A7892 キハ72系 先頭車への室内灯取り付けについて

先日発売致しました「A7892 キハ72系・ゆふいんの森・編成増強5両セット」の1両目・5両目（先頭車両）の座席部品・室内灯ソケットに形状不良がございました。室内灯を組み込む場合、予めこちらのご案内をご一読いただければ幸いです。

突起カット後

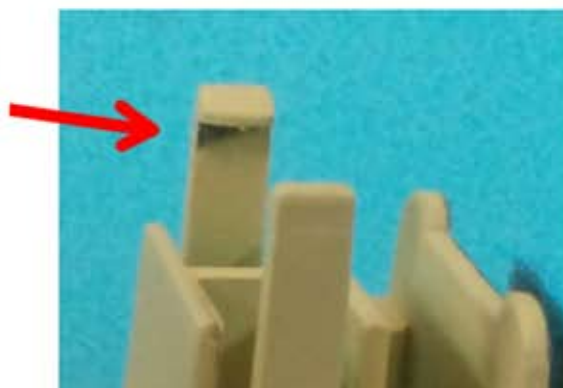
- 2) 今回商品の先頭車座席の室内灯ソケットに余計な突起が出ておりそのままでは室内灯が正しく取り付けられません。大変ご迷惑をお掛けしてしまい申し訳ございませんが、この突起をきれいにカットして下さいます様よろしくお願い致します。
※破損・怪我には十分ご注意ください。

- 1) 先頭車 下回りの外し方：後方のみボディから外した後、車体後ろ側に引き抜きます（ライトレンズ破損防止のため）。

- 3) 室内灯ソケットに室内灯を取り付け、1)とは逆の順序で下回りをボディにはめ込みます。これで室内灯の取り付けは完了です。
